华容县北景港镇朝阳 20MWp、向阳 20MWp 分布式 农光互补光伏发电项目

监理工程师通知回复单

编号:NTTN-GF-JLTZHF-005

附图 1

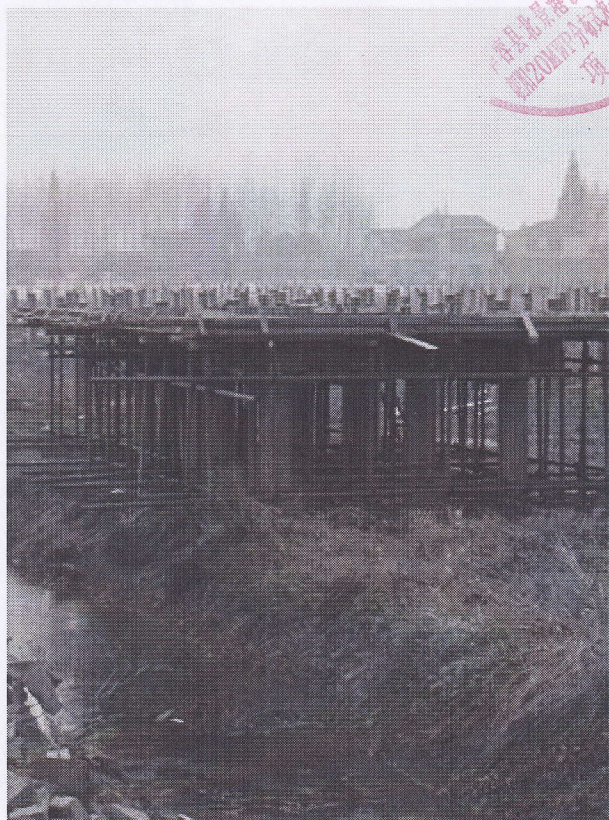
1、关于 B29 区部分管桩施工时纵向不顺直问题, 我部已要求施工队将其拔出重新沉桩, 并在其周围灌注水泥、砂石填充, 保证管桩的稳定性。我部对施工技术人员及桩机驾驶员进行技术交底, 要求其严格按照施工工艺标准、设计图纸及规范要求施工, 如再次出现类似情况将其清除场地。见附图 1。

已阅并令改正。
